**Vysvetlenie súťažných podkladov č. 2**

**názov zákazky:**  
**„Obnova mestského opevnenia v Sabinove“**,  
vyhlásenej vo Vestníku verejného obstarávania č. 77/2020 – 08.04.2020,  
zn. 13133 - WYP

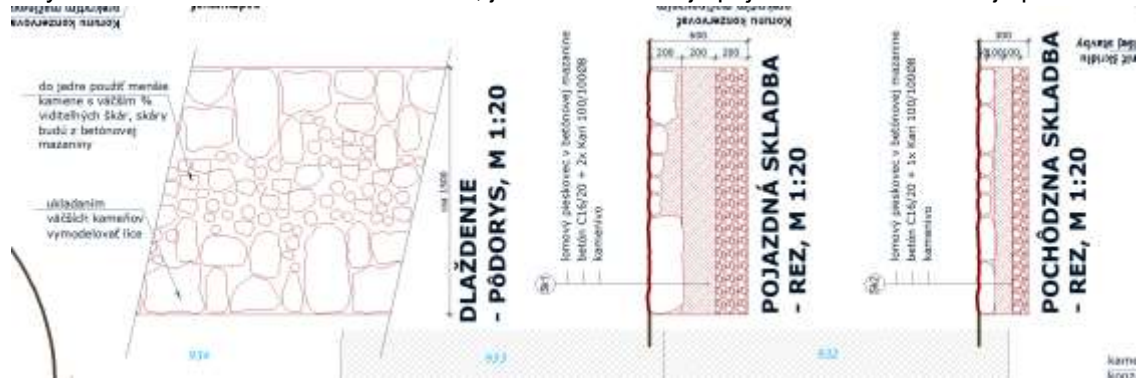
Žiadame verejného obstarávateľa o vysvetlenie odlišnej výmery pre položky č. 61 Zastrešenie striech drev. šindľovou dvojitou krytinou hr. 25 mm v množstve 322 m<sup>2</sup> a položky č. 63 Montáž debnenia a latovania striech rovných z dosiek hrubých na zraz – šindel v množstve 110,3 m<sup>2</sup>. Domnievame sa, že výmera týchto položiek má byť rovnaká 322 m<sup>2</sup> prípadne pri položke č. 63 inej MJ.

Položka č.63 sa opravuje z množstva 110,3 m<sup>2</sup> na m<sup>2</sup>.  
V prílohe tohto vysvetlenia je upravený výkaz výmer.
